浜岡原子力発電所
基準津波の策定のうち
歴史記録及び津波堆積物に関する調査について
(コメント回答)

2022年11月15日

歴史記録及び津波堆積物に関する調査について 第1053回審査会合（2022年6月10日）コメント一覧表

No.1コメント回答（資料構成の見直し） コメント回答に伴う評価結果の変更

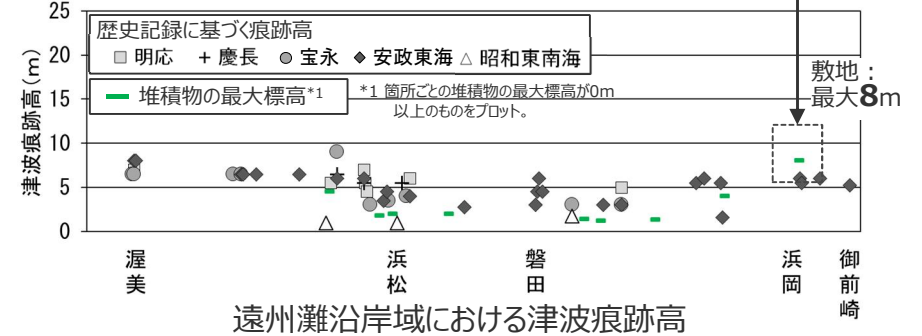
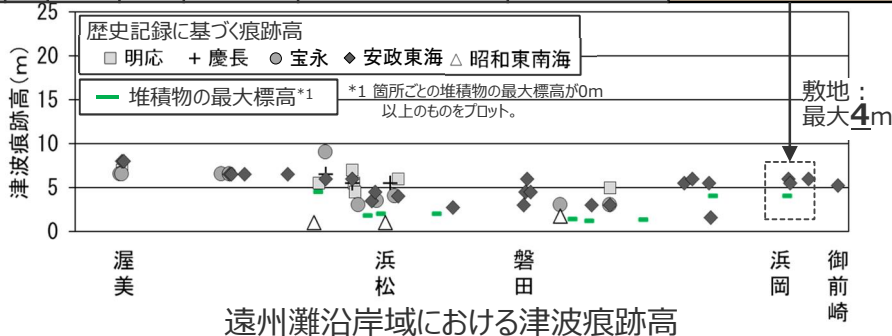
- 敷地内のイベント堆積物の分布及び上限標高の評価結果について、第1020回審査会合で評価したイベント堆積物の上流側において追加でボーリング調査を行い、それまでの調査によって確認されていたイベント堆積物と同程度以上の標高に泥質堆積物が分布していること、泥質堆積物中にイベント堆積物が認められないことを確認し、イベント堆積物の上限標高が約8mから変わらないことが確認できた。一方で、敷地の詳細調査結果をもとに海起源イベント堆積物でなければ津波堆積物としないとする評価方針の変更については、事業者より、「基準適合上必ずしも必要ではなく、効果も限定的であるため、審査のより一層の重点化・効率化の観点から、この評価方針の変更に関しては、第1020回審査会合で説明した評価方針に戻し、詳細調査に基づく評価は参考とする等の位置づけの変更を行う」との回答があったことから、それに伴って資料がどのような構成になるのかを具体的に示すこと。

■ 第1053回審査会合の説明では、敷地で確認したイベント堆積物等を対象に実施した詳細な調査分析結果に基づいて、敷地の海起源イベント堆積物を評価し、それらに基づき敷地における津波堆積物の上限標高を約0～4mと評価していたが、敷地で確認されたイベント堆積物を保守的に津波堆積物と評価することとして、敷地の津波堆積物の堆積当時の標高を約0～8mと評価した。

評価方針の変更を取りやめ、イベント堆積物を保守的に津波堆積物と評価

調査地点	津波堆積物（イベント堆積物）			
		有無	分布標高	年代	堆積当時の標高
西側	8	無	-	-	-
	9	有	約5.5m	約6千年前	海面付近
	14	有	約9.4m	約6千年前	約4.4m
	15	有	約8.5m	約6千年前	約3.5m
	18	有	約6.7m	約6千年前	約1.7m
	19	無	-	-	-
	20	無	-	-	-
敷地	1	有	約4.8m	約6千年前	海面付近
	2	有	約8.0m	約6千年前	約3.0m
	3	有	約6.1m	約6千年前	海面付近
	4	有	約4.7m	約6千年前	海面付近
	5	有	約3.1m	約6千年前	海面付近
	6	有	約8.1m	約6千年前	約3.1m
	7	有	約11.7m	約6千年前	約6.7m
	10	無	-	-	-
	11	無	-	-	-
	12	無	-	-	-
	13	有	約13.2m	約6千年前	約8.2m
	16	有	約12.8m	約6千年前	約7.8m
	17	有	約12.6m	約6千年前	約7.6m
	22	無	-	-	-
	23	無	-	-	-
	24	無	-	-	-

約0～8m
